CONCEPTO TÉCNICO No CT - 4737
Revisión de Estudio Particular de Respuesta Local
de Amplificación de Ondas Sísmicas
Artículo 7 - Decreto 193 de 2006

ENTIDAD SOLICITANTE: Ing. José Joaquín Álvarez – Curaduría Urbana No 4
LOCALIDAD: 1 Usaquén
BARRIO: San Gabriel Norte
PROYECTO: **RESERVA DE LA SIERRA**
DIRECCIÓN: Carrera 7 No 126 - 30
UPZ: 14 Usaquén
TIPO DE RIESGO: Sísmico
EJECUTOR: Ing. Jorge Alberto Rodríguez.
FECHA DE EMISION: Marzo 30 de 2007

Figura 1. Localización del Proyecto Reserva de la Sierra

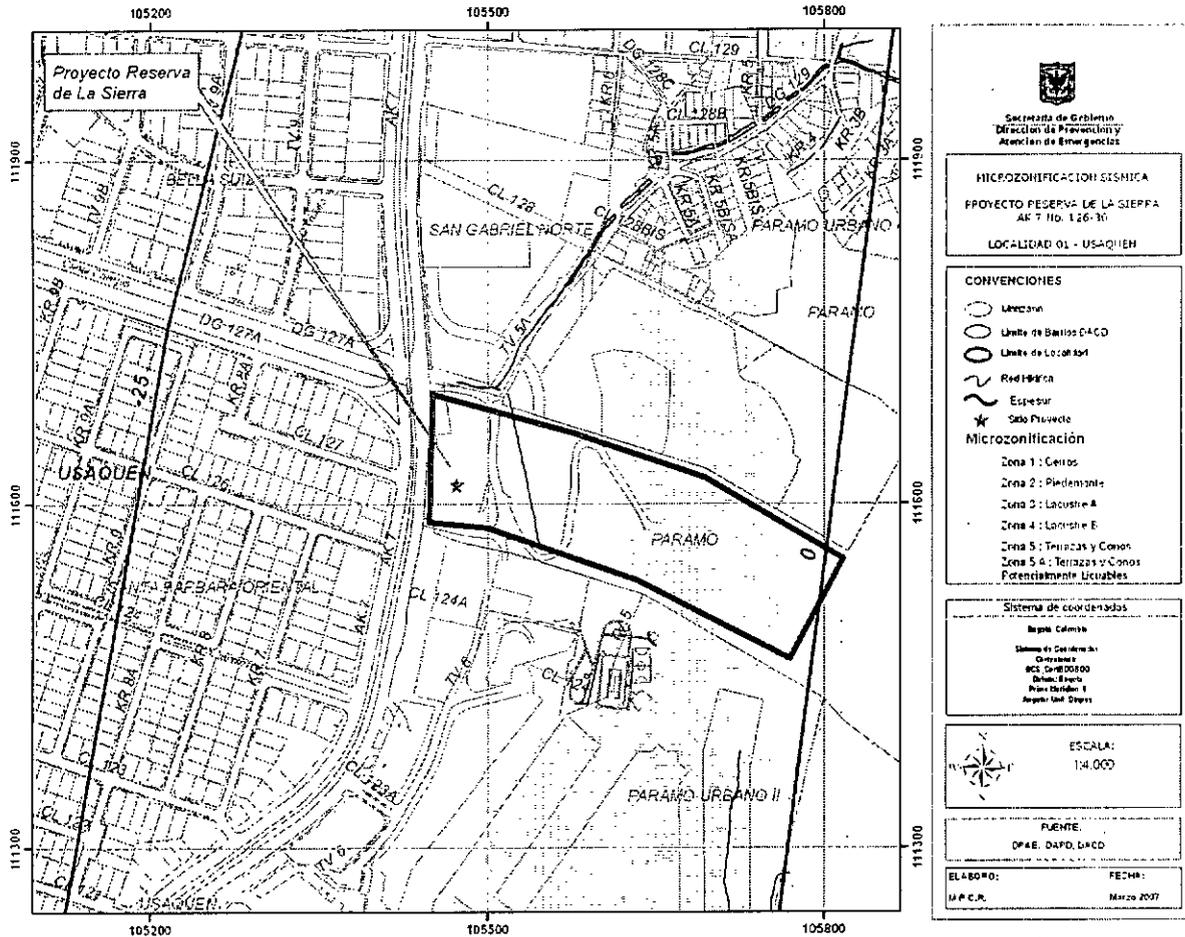
En el numeral 1.1 y 3.2 del informe se indica que el proyecto se localiza en la Zona 2 (Piedemonte) de acuerdo con el mapa de Microzonificación Sísmica de Bogotá, aunque muy próximo a la Zona 1. El área del predio se encuentra en un sector donde se presenta una transición de depósitos coluviales a depósitos lacustre y hacia el costado oriental afloran las rocas del cerro oriental de Bogotá. Esta ubicación se ilustra en la Figura 1 del presente concepto técnico.

Dado que el proyecto arquitectónico contempla la construcción de nueve torres distribuidas desde la zona de piedemonte (Carrera 7) hasta la zona de roca (Parte alta del predio), y el estudio de suelos corresponde únicamente a las tres primeras torres localizadas en la zona de piedemonte. Es necesario que el consultor indique claramente los alcances del estudio particular de respuesta en un plano destacando el área estudiada con respecto al predio y proyecto arquitectónico, debido a que la parte alta del lote corresponde a la zona de cerros que no fue analizada en el estudio particular de respuesta.

Figura 2. Espectro propuesto Proyecto Reserva de la Sierra

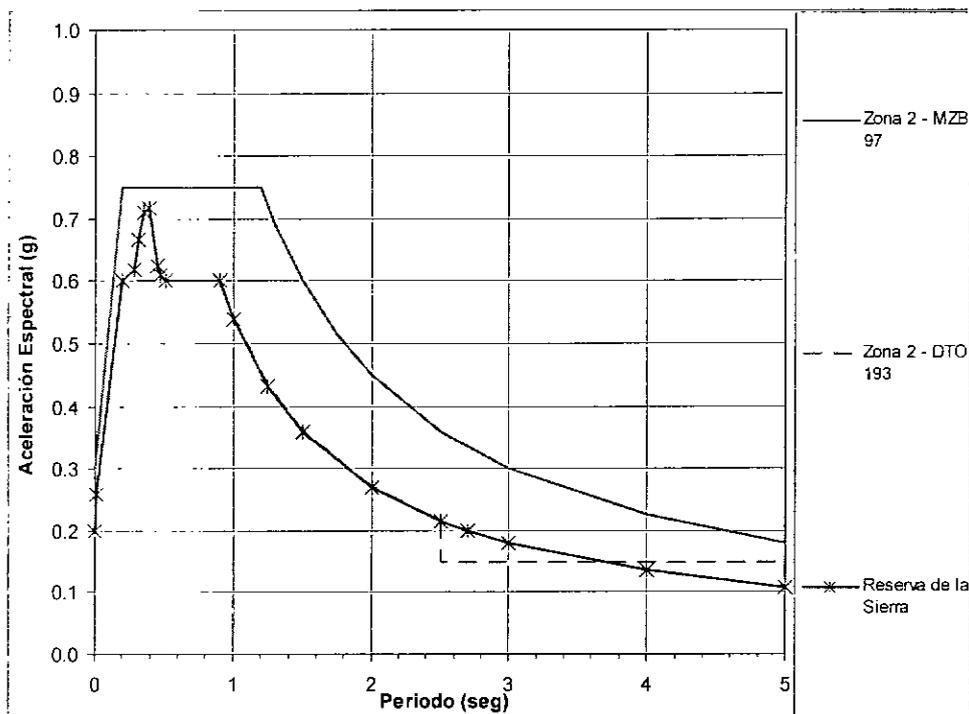
Con base en los resultados de los análisis realizados se recomienda utilizar el espectro mínimo de la Zona 2 con un pico entre 0.25 y 0.4s que cubre la respuesta del campo cercano, proponiendo un espectro de respuesta que se presenta en la figura 3.13 y en la Tabla 4.1 del estudio, el cual se ilustra en la Figura 2 de este concepto, donde se aprecia que el espectro propuesto es superior al mínimo de la Zona 2 hasta los 3.6s y luego pasa a ser inferior al mínimo establecido en el decreto 193 de 2006. Además el valor de S_a de la Tabla 4.1 para un periodo igual a 0s es de 0.2g inferior al mínimo para esta zona establecido en 0.24g en el decreto 193 de 2006.

Se solicita al consultor aclarar los valores de la tabla 4.1 y precisar el alcance del estudio con respecto al predio del proyecto, debido a que el diseño arquitectónico contempla la construcción de nueve torres distribuidas desde la zona de piedemonte (Carrera 7) hasta la zona de roca (Parte alta del predio).
